SPD Ortsverein Icking | 1.Vorstand

hiermit stelle ich im Namen des SPD-Ortsvereins Icking folgenden Antrag für die nächste Gemeinderatssitzung.

Siehe Foto.

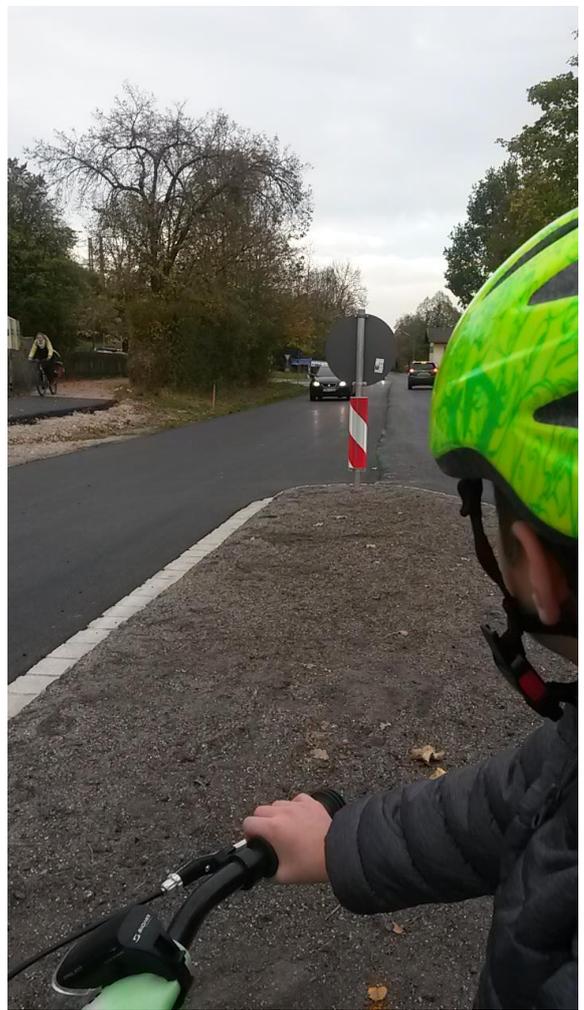
An der südlichen Ortseinfahrt der Bundesstraße 11 (in Höhe des Bauhofs) wurde eine Verkehrsinsel installiert. Leider sind die Fahrrichtungsschilder auf der Verkehrsinsel asymmetrisch angebracht und verdecken kleineren Menschen die Sicht auf den Durchfahrtsverkehr. Insbesondere das Richtungsschild an der nördlichen Seite der Insel verdeckt Kindern auf dem Weg zur Schule oder vom Sportplatz komplett die Sicht auf den Verkehr in Richtung Wolfratshausen.

Diese Verkehrsinsel stellt aktuell ein erhöhtes Sicherheitsrisiko für Schulkinder da, da eine Sicherheit vermittelt wird, obwohl das Blickfeld auf den Autoverkehr deutlich verringert wurde.

Daher beantrage ich das Richtungsschild an der nördlichen Seite der Insel um 20-30 cm in süd-östliche Richtung zu verschieben und eine Reduzierung der Schildgröße zu prüfen.
